ТЕХНИЧЕСКОЕ РЕШЕНИЕ RRJ0000-OR-470-1975

по поддержанию летной годности самолетов типа RRJ-95 в связи с обнаружением несоответствия в креплении прижимов окон пассажирской кабины p/n T7.92.0704.105.000.70/В

Рис.1. Конструкция окна пассажирской кабины.

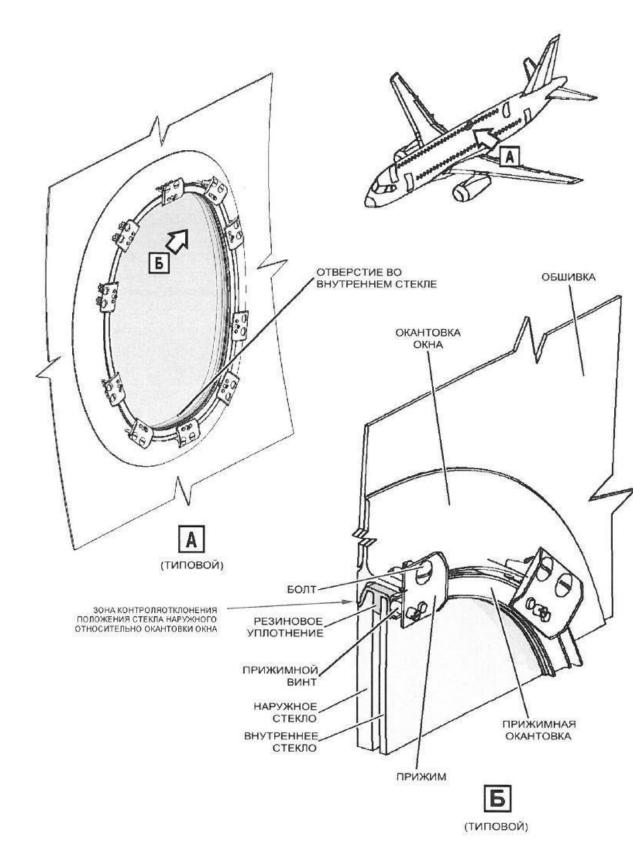
В связи с обнаружением несоответствия в креплении прижимов окон пассажирской кабины р/п Т7.92.0704.105.000.70/В на самолетах RRJ-95В RA-89024 и RA-89026: ослабленные и выпавшие прижимные винты 5-16-Хим.Пас.-ОСТ 1 31574-80, а также потеря контрящих свойств анкерных гаек 5-Ц ОСТ 1 33264-89 принимается следующее решение:

ПРИМЕЧАНИЕ 3: Установку прижимов р/п Т7.92.0704.105.000.70/В на болты р/п 5-12-Ц-ОСТ 1 31158-80 выполнять с нанесением тонкого слоя пасты LU-052 или герметика IS-069 на резьбовую часть винтов предварительно выполнив очистку контактирующей поверхности прижима и окантовки окна (см. Рис.1) обтирочной ветошью, смоченной бензином-растворителем.

ПРИМЕЧАНИЕ 2: В процессе монтажа прижимов взамен ранее установленных прижимных винтов p/n 5-16-Хим.Пас-ОСТ 1 31574-80 выполнить установку новых винтов с шестигранной головкой p/n 5-16-Хим.Пас-ОСТ 1 31503-80.

Затяжку винтов производить в соответствии с работой РЭ 56-21-01-900-801. Выполнять затяжку винтов 6 (пункт 4 "Б (6)", стр.402) по следующей технологии: поочередно отворачивая каждый винт на противоположных сторонах окантовки до появления зазора, вновь закрутить винты до касания с прижимной окантовкой. После касания провернуть винт на 1,5 оборота, при этом допускается деформация (отгиб) уголка на 1,5 мм.
